福島第一原子力発電所 特定原子力施設に係る実施計画変更比較表（目次）

福島第一原子力発電所 特定原子力施設に係る実施計画変更比較表（第Ⅱ章 2.5 汚染水処理設備等）

図2 港湾内外海水及び地下水のモニタリング計画（サンプリング箇所）

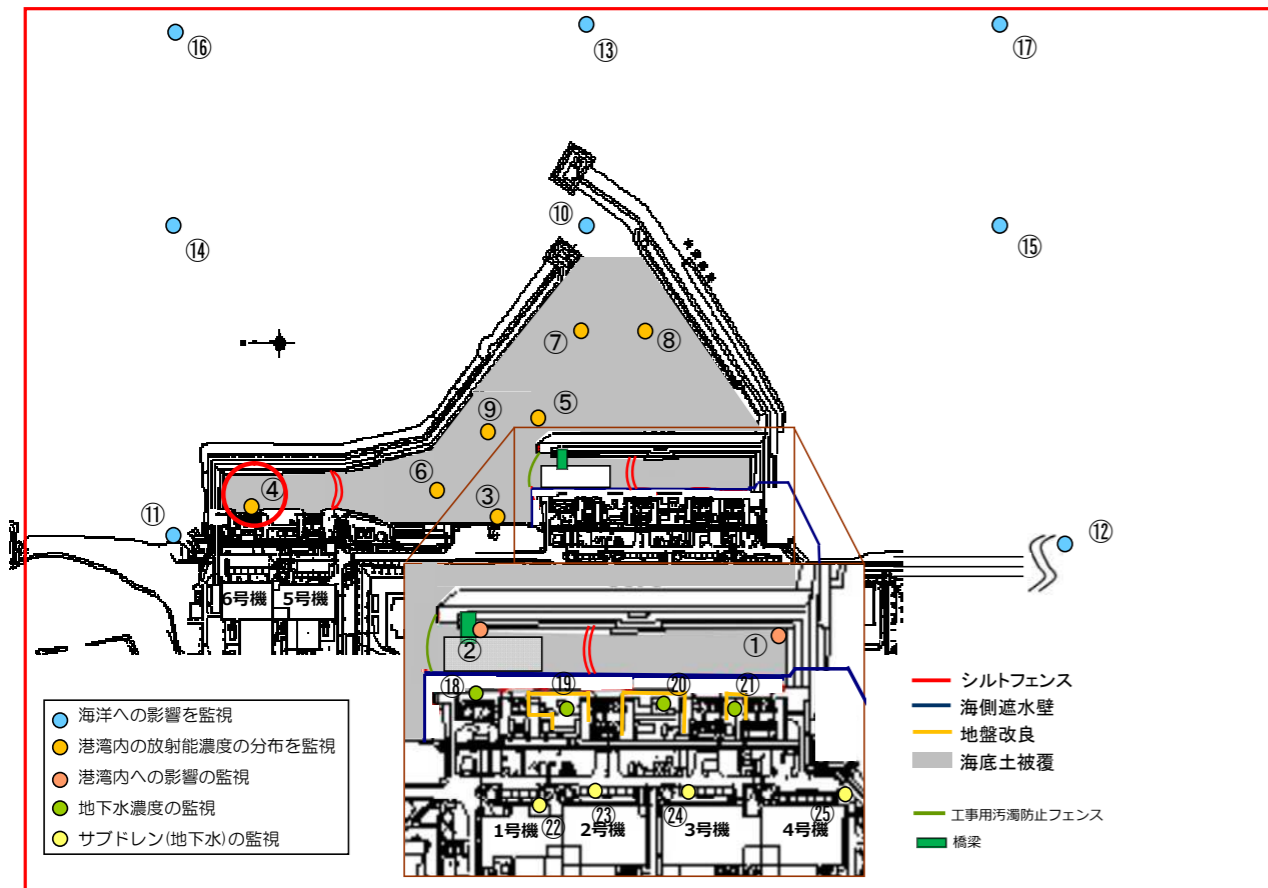
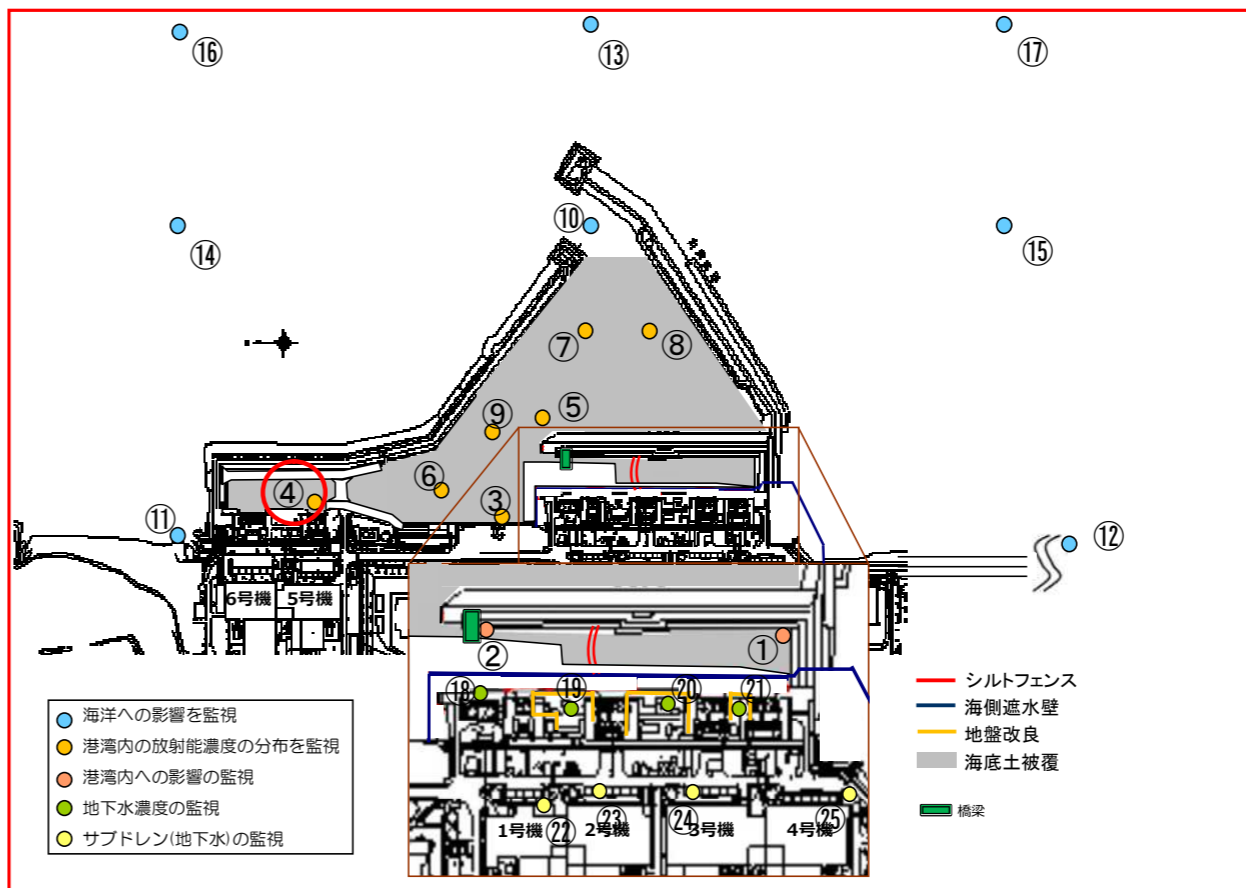
ALPS 処理水希釈放出に向けた仕切堤設置及びサンプリング箇所の変更
現場の実態に沿った図面の反映
